Deckblatt - 12.09.2019

Baumaßnahme: Elektrifizierung der AKN - Strecke A1
S21 Eidelstedt - Kaltenkirchen
Planfeststellungsabschnitt 2: Landesgrenze FHH / SH - Kaltenkirchen
km 11,1+26 - km 34,50+00

Planinhalt: Lageplan zur Planfeststellung
gem. § 18 AEG
km 29,50 - 30,00
Gemarkung Henstedt-Ulzburg

Streckenkilometer: km 29,50 - 30,00
Plannummer: SE15037-GP-268-a

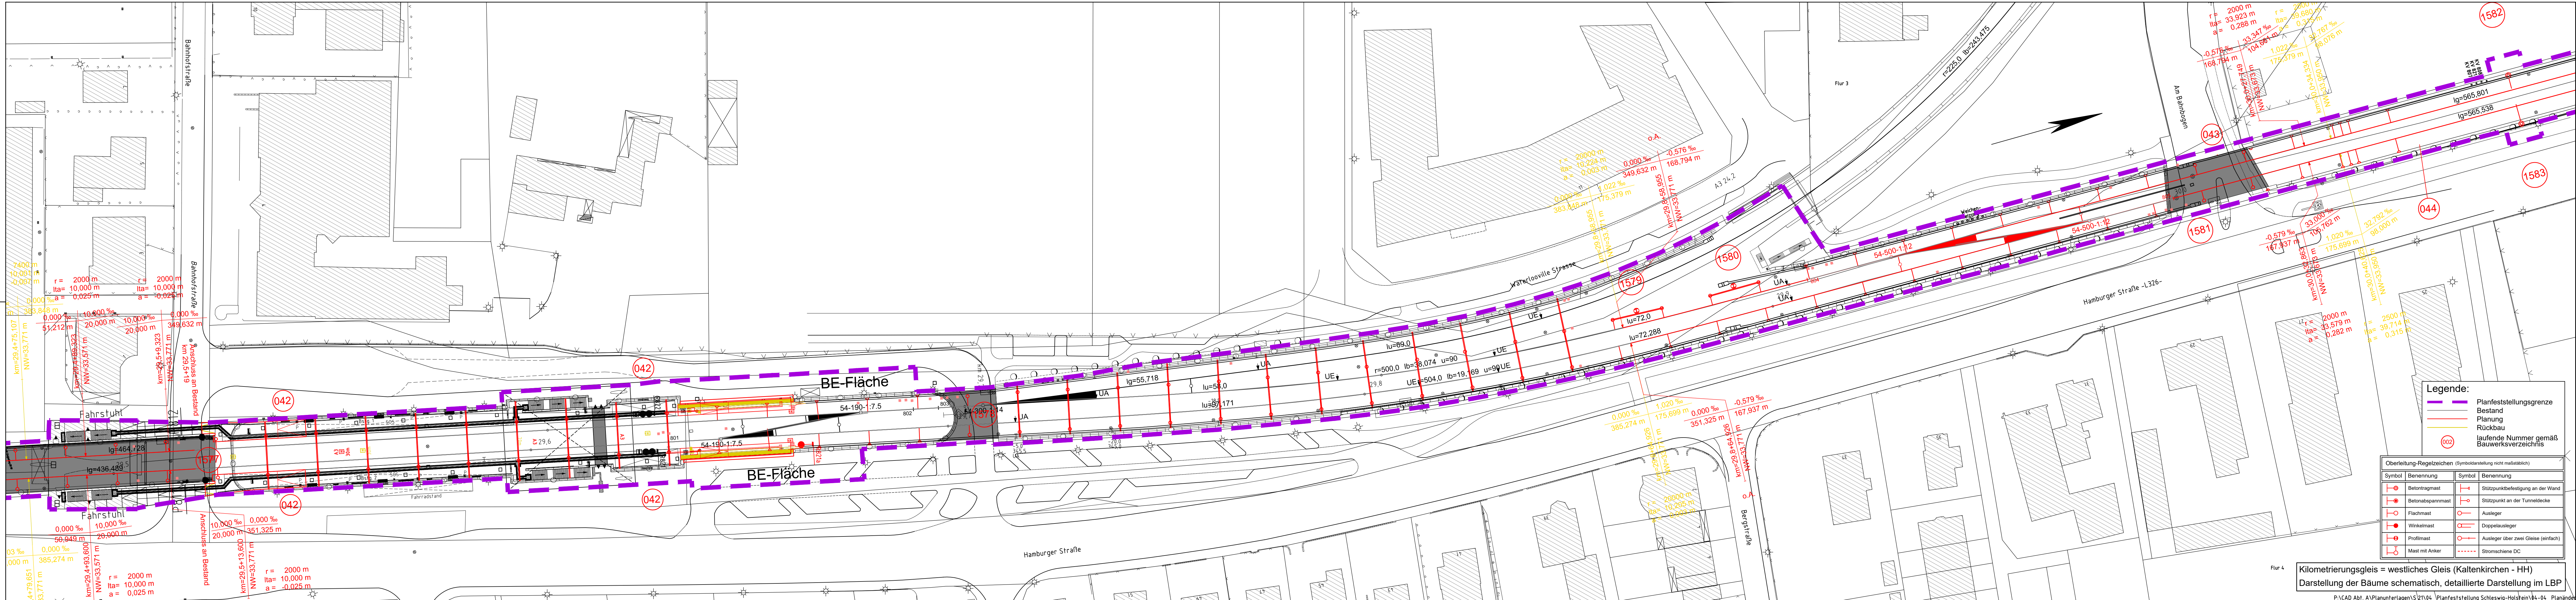
a Planfeststellungsgrenze geändert bei Mast Nr. 1582 bis 1583.		12.09.2019	Wabs
Nr.	Änderungen	Datum	Name
